# 设计变更,补充通知单

工程名称 开元壹号62#地块设计项目

子 项 50#楼(二期)

通知单编号 结施变更013

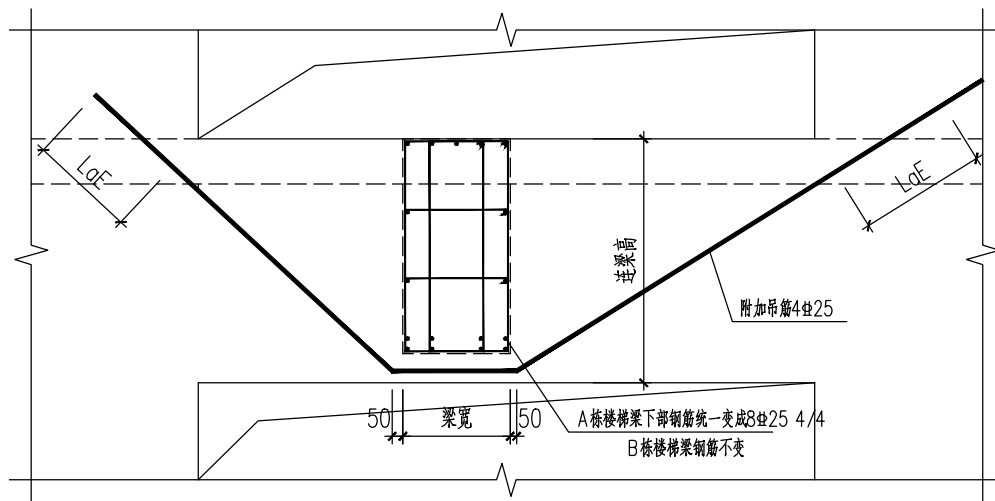
1.50#楼A栋6层及其以上各层中2~3轴交C~D轴的楼梯梁支撑于连梁处,连梁需附加吊筋,如下图所示:

2.50#楼B栋4层及其以上各层中13~14轴交B~E轴的楼梯梁支撑于连梁处,连梁需附加吊筋,如图示:
